PF1120
=====PROBLEMA DE CAPTAÇÃO DE FM NA FUNÇÃO "TAPE".

F1430
=====DIFERENÇA DE NÍVEL ENTRE PU (PHONO) E OUTRAS FUNÇÕES.- Cancelar:

F1120FM INTERFERENCE IN TAPE FUNCTION:

F1430DIFFERENCE BETWEEN PHONO LEVEL AND OTHER FUNCTIONS- Eliminate:

Obs.: For electrical scheme see figure 1.

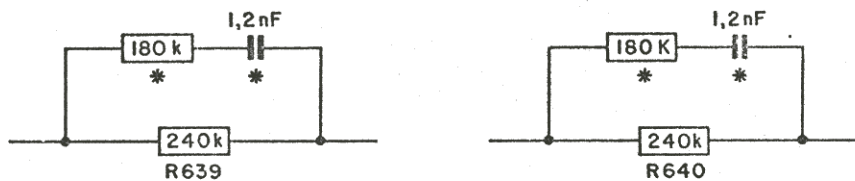
- . Capacitores posições C521 e C522.

- Acrescentar:

- . 2 resistores 180K Ω 4806 110 67018
- . 2 capacitores 1,2 NF 4806 120 17302

- . Capacitors positions C521 and C522.

- Add:

- . 2 resistors 180K Ω 4806 110 67018
- . 2 capacitors 1,2NF 4806 120 17302

Obs.: Para esquema elétrico, ver figura 1.
